CANNES

Plan
Local
d'Urbanisme

Modification n°2 APPROUVEE LE 28 NOVEMBRE 2022

1. G. RAPPORT DE PRESENTATION

Proposition de modification

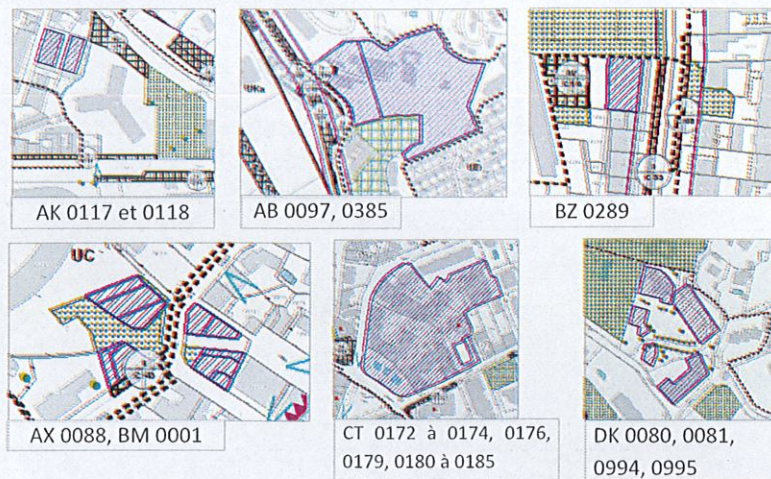
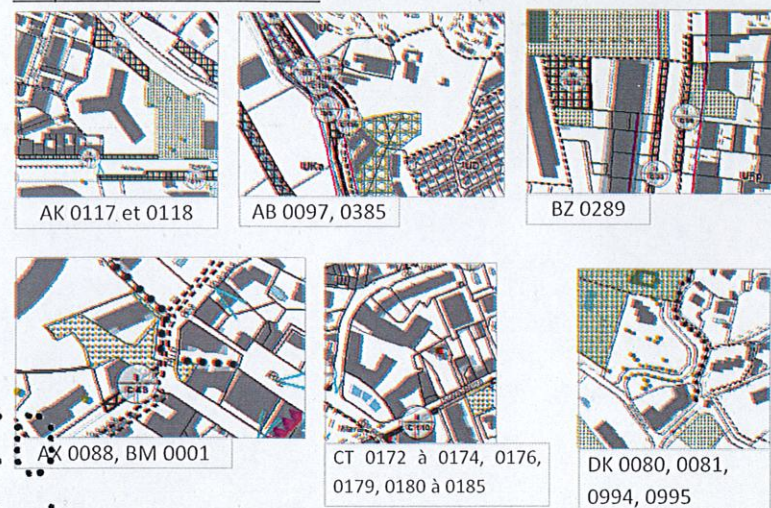
- Rue Antoine Brun, parcelle AK 118, la construction est achevée depuis 2012. Parallèlement, le zonage du P.P.R.i. rend impossible l'édification d'un immeuble dans le polygone d'implantation de la parcelle AK 117.
- Avenue Michel Jourdan, parcelles AB 0097 et 0385, une opération d'ensemble de 4 immeubles est achevée depuis 2018.
- Avenue de Lérins, parcelle BZ 0289, la construction est achevée depuis 2005.
- Rue des Vosges, parcelles AX 0088 et BM 0001, une opération d'ensemble est achevée depuis 2018.
- La Z.A.C. Maria est achevée depuis 2017.
- Chemin des Araucarias, parcelles DK 0080, 0081, 0994, 0995, une opération d'ensemble est achevée depuis 2017.

En conséquence, il y a lieu de supprimer ces emprises maximales de construction.

Proposition de modification

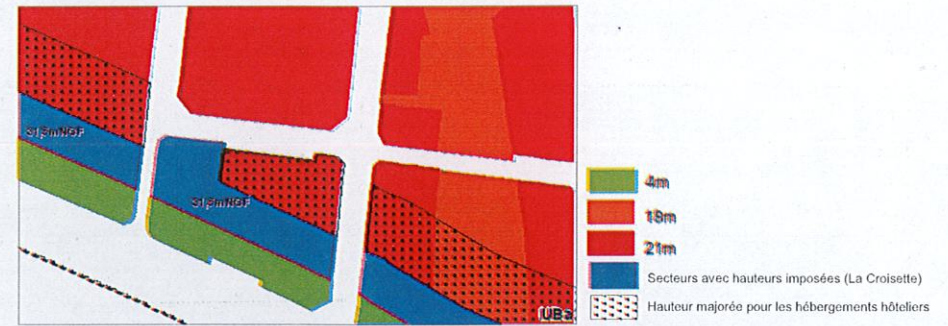
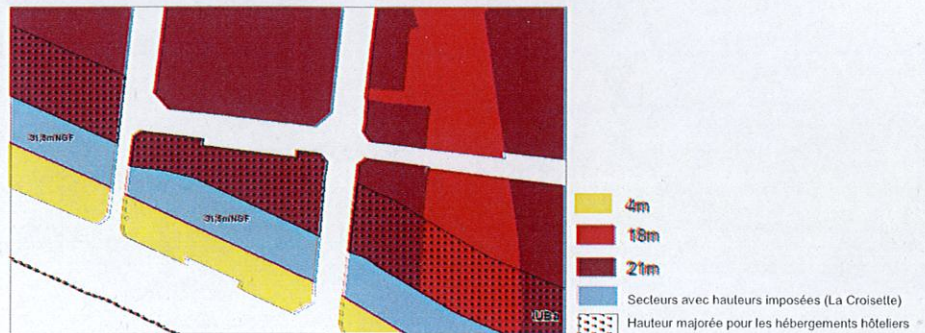
A l'angle des rues du Canada et Rouaze, la hauteur imposée à la cote N.G.F. 31,50m est incohérente avec d'une part la volonté de préserver et valoriser la qualité architecturale de ces deux villas, et d'autre part avec la nécessaire mise en valeur requise de l'hôtel Carlton voisin et inscrit au titre des Monuments Historiques. En conséquence, il y a lieu sur cet angle de remplacer la cote imposée par le prolongement de la hauteur de 21m au droit des façades arrière des 2 villas, avec majoration pour les hébergements hôteliers en prolongement des secteurs voisins.
